**Objet: Régularisation des crues du bassin versant du lac Kénogami**

Vous trouverez ci-joint l'ensemble des réponses à vos questions du 9 juillet 2003 concernant le projet de régularisation des crues du bassin versant du lac Kénogami.

**Réponses du ministère des Ressources naturelles, de la Faune et des Parcs,  
aux questions de Pêches et Océans Canada formulées en juillet 2003**

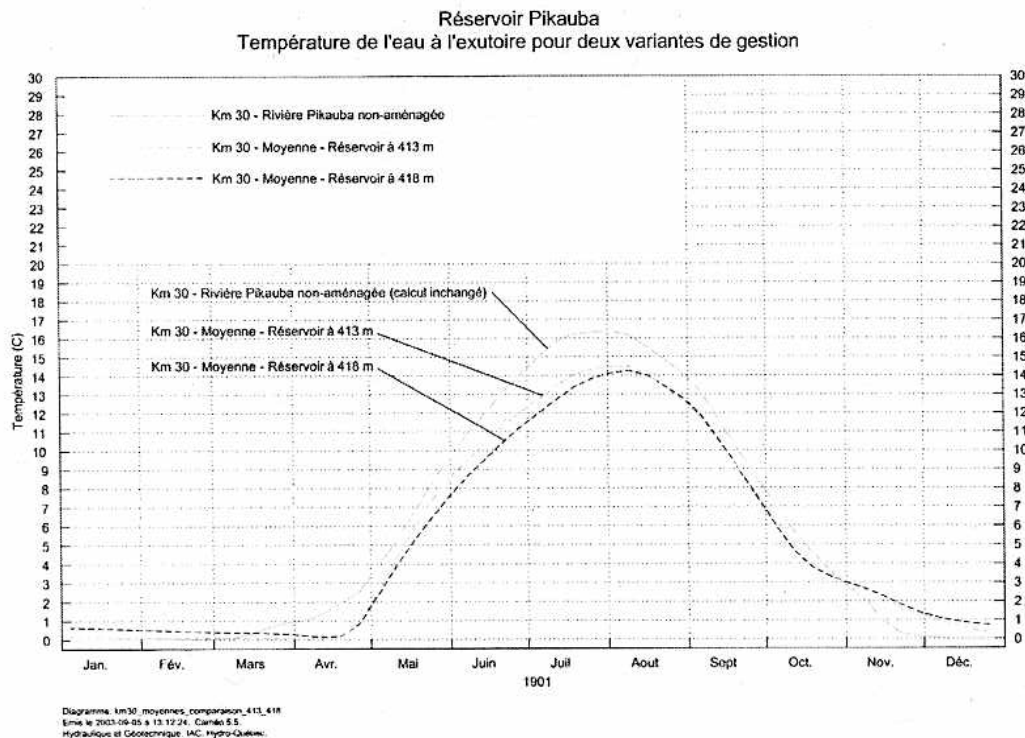
- *Fournir une évaluation des modifications à l'évaluation initiale du régime thermique suivant une exploitation du réservoir Pikauba à une cote inférieure à 417,7 m (cote de gestion à 412,7 m par exemple).*

### Modélisation du régime thermique à 413,0 m

Les résultats de la modélisation du régime thermique sont montrés sur la figure jointe pour trois cas montrant la température moyenne simulée sur une période de 14 années soit, le régime actuel simulé sans réservoir, la gestion d'un futur réservoir à la cote 418,4 et la gestion d'un futur réservoir à 413,0 m. Étant donné les délais disponibles, les simulations n'ont pas été reprises avec le nouveau plan de gestion du réservoir Pikauba à la cote 417,7 m. Les résultats à cette cote seraient similaires à ceux de la cote 418,4.

La modélisation effectuée sur une plus longue période et les raffinements apportés à la mise au point du modèle ont permis de mieux simuler les conditions futures et de circonscrire avec plus de précision les variations de température qui se rapprochent plus de la réalité que celles présentés précédemment dans le rapport d'impact. Les nouveaux résultats montrent des changements anticipés plus faibles et de moindre impact.

Ces résultats montrent les modifications de température à l'aval immédiat du barrage Pikauba, qui sont en général inférieurs à 2°C et pourraient atteindre 2,5°C l'été et moins de 1°C l'hiver. L'analyse des débits aux paragraphes suivants permet d'avancer que les températures reviendront rapidement à des conditions presque équivalentes aux conditions naturelles. En effet, plus on descend vers l'aval, plus les débits seront semblables aux débits naturels et les apports de la rivière petite Pikauba et de la rivière aux Écorces viennent, par effet de dilution, diminuer de façon importante la modification de température de l'eau. En raison de la faible profondeur de la rivière et la très bonne agitation qui uniformise la température, celle-ci est à l'aval du barrage principalement fonction de la température de l'air ambiante et de l'ensoleillement.

Figure 1

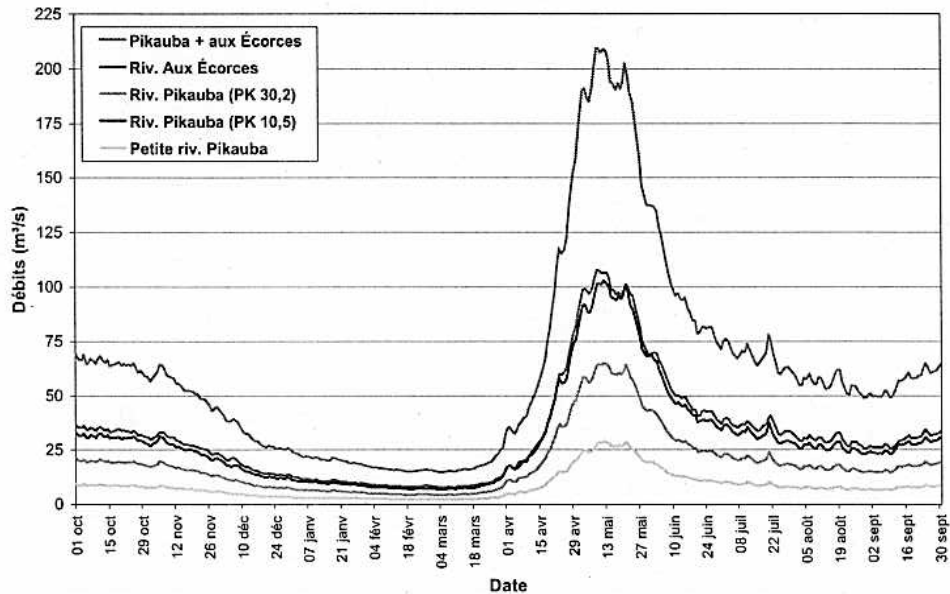
- *Fournir une courbe des apports de la Petite rivière Pikauba et de la rivière aux Écorces en comparaison avec les apports de la rivière Pikauba durant toute l'année en situation actuelle.*

Pour ces cinq endroits du bassin versant, les hydrogrammes moyens sont présentés à la figure suivante pour les conditions naturelles. L'hydrogramme moyen de la rivière Pikauba au PK 10,5 représente la somme des débits de la rivière Pikauba au PK 30,2, de ceux de la Petite rivière Pikauba ainsi que ceux d'un petit bassin intermédiaire (non montré).

Hydrogrammes moyens en différents points  
du bassin versant du réservoir Lac-Kénogami  
Condition naturelles

Figure 2

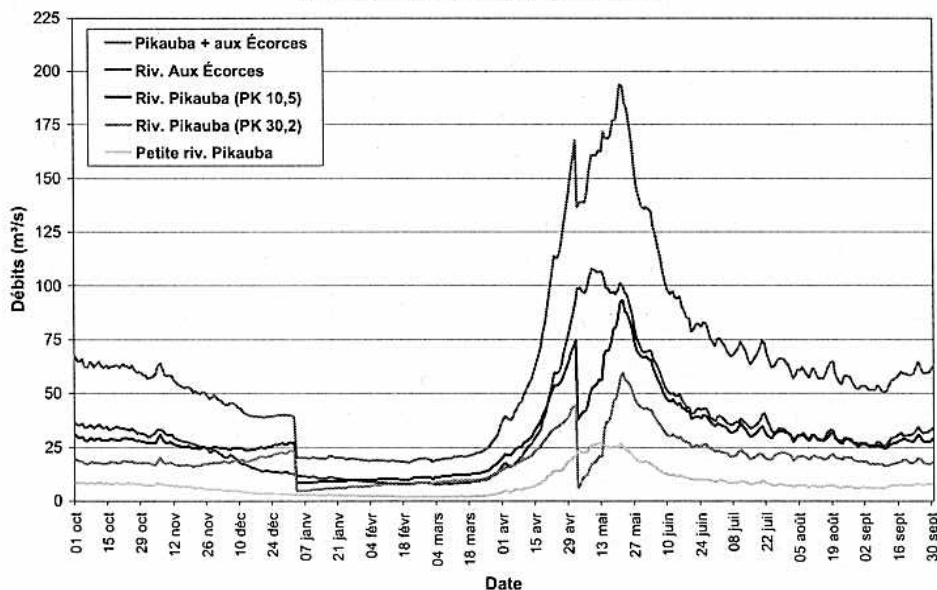
- *Fournir une courbe des apports de la Petite rivière Pikauba et de la rivière aux Écorces en comparaison avec les apports de la rivière Pikauba durant toute l'année en situation de gestion du réservoir Kénogami tel que prévu dans le projet proposé (cote de gestion du Pikauba à 417,7 m).*

De la même façon, les hydrogrammes moyens pour le projet soumis, avec un niveau maximum normal du réservoir Pikauba à la cote de 417,7 m sont présentés à la figure 2. L'hydrogramme moyen de la rivière aux Écorces est le même que pour les conditions naturelles alors que celui de la Petite rivière Pikauba diffère légèrement, en raison de la petite différence de bassin versant. L'impact de ce changement pour la Petite rivière Pikauba est montré au moyen des hydrogrammes moyens à l'embouchure de la Petite rivière Pikauba (Figure 3). La principale différence par rapport aux conditions naturelles est observée sur la rivière Pikauba au PK30,2, à l'aval immédiat du futur barrage Pikauba.

Hydrogrammes moyens en différents points  
du bassin versant du réservoir Lac-Kénogami  
Variante : H max. normal Pikauba = 417,7 m

Figure 4

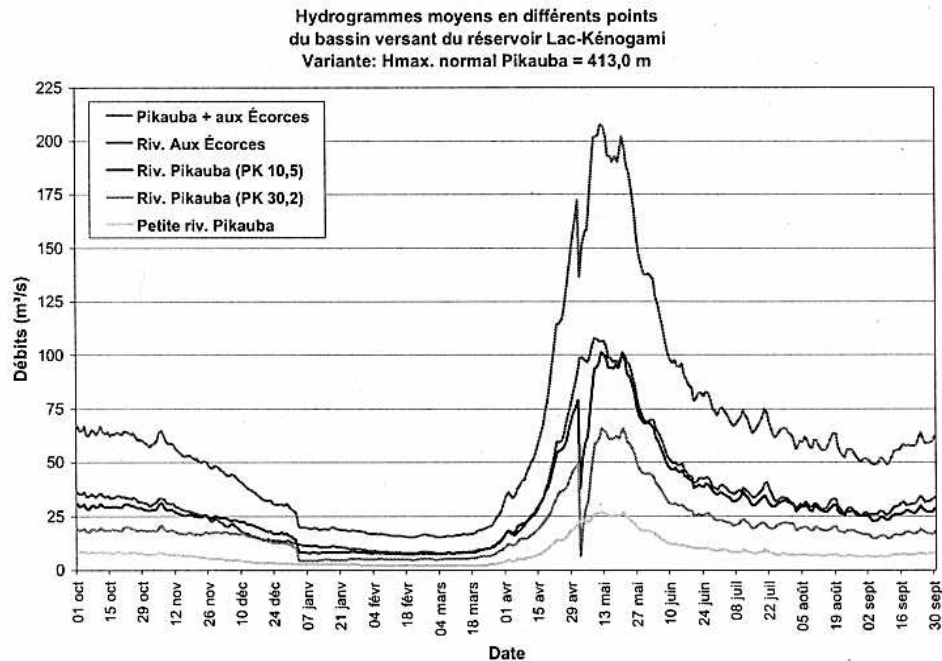
- *Fournir une courbe des apports de la Petite rivière Pikauba et de la rivière aux Écorces en comparaison avec les apports de la rivière Pikauba durant toute l'année en situation de gestion du réservoir Pikauba inférieure à 417,7 m (cote de gestion du Pikauba à 412,7 m par exemple).*

Les hydrogrammes moyens pour une variante de gestion du réservoir Pikauba avec un niveau maximum normal à la cote de 413,0 m sont présentés à la figure 4 ci-dessous.
